敦賀発電所 敷地の地質・地質構造  
D-1破砕帯について

平成25年3月8日  
日本原子力発電株式会社

# 敦賀有識者会合 評価書案＜1/28改訂版＞ に対するコメント

図13 D-1既往露頭の現地観察結果

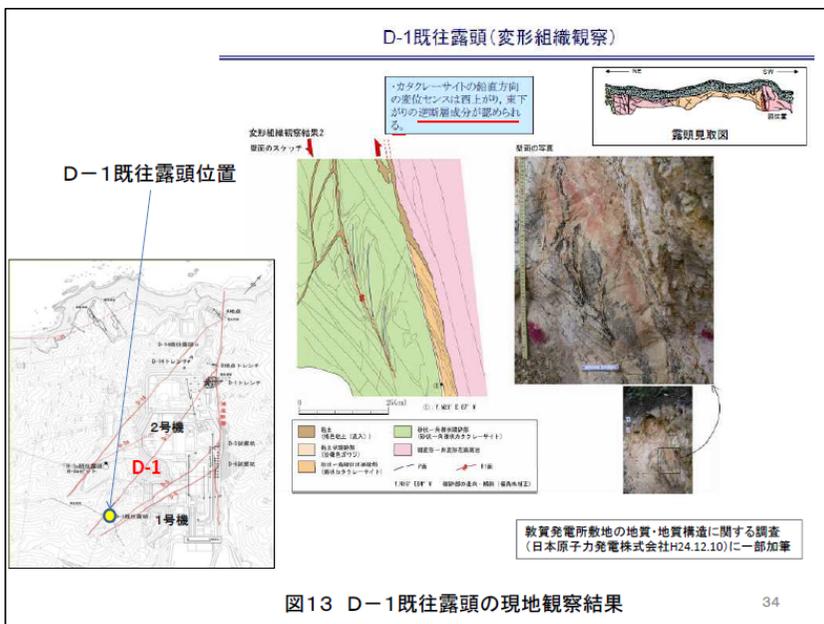
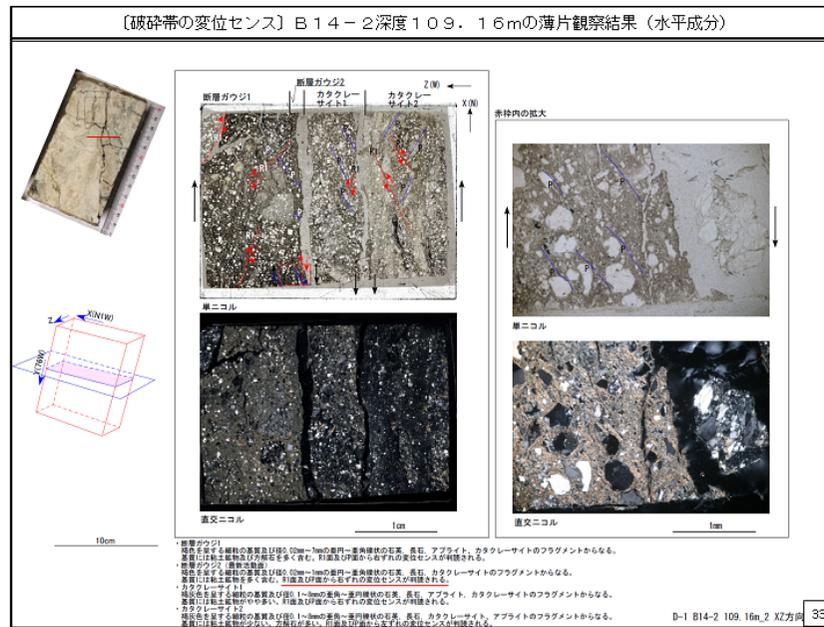
◆p.9、「④D-1破砕帯の既往露頭において、日本原電は現地調査資料(49ページ)で「カタクレーサイト中に逆断層成分が認められる」としている【図13】。日本原電は、D-1破砕帯の一部に逆断層成分が認められるとしつつも、D-1破砕帯は、岩種境界の変位の状況から全体的に正断層と判断している。～中略～、逆断層として活動しない根拠にはならない。このため、有識者会合としては、D-1破砕帯が第四紀以降に逆断層として活動した可能性があると考える。～略～」

- ・ D-1既往露頭については、D-1破砕帯はカタクレーサイトと断層ガウジからなる。
- ・ この場合、断層の最新活動面の変位センスについては、断層ガウジに対して検討すべきことは明らかであり、日本原電でもそのような検討を行っている。
- ・ これらの資料や検討については、現地調査(平成24年12月1日、2日)で配布した資料(同資料p.45～51)などに全て記載してあり、敦賀有識者会合の明らかな事実誤認である。
- ・ したがって、敦賀有識者会合の指摘は当たらない。
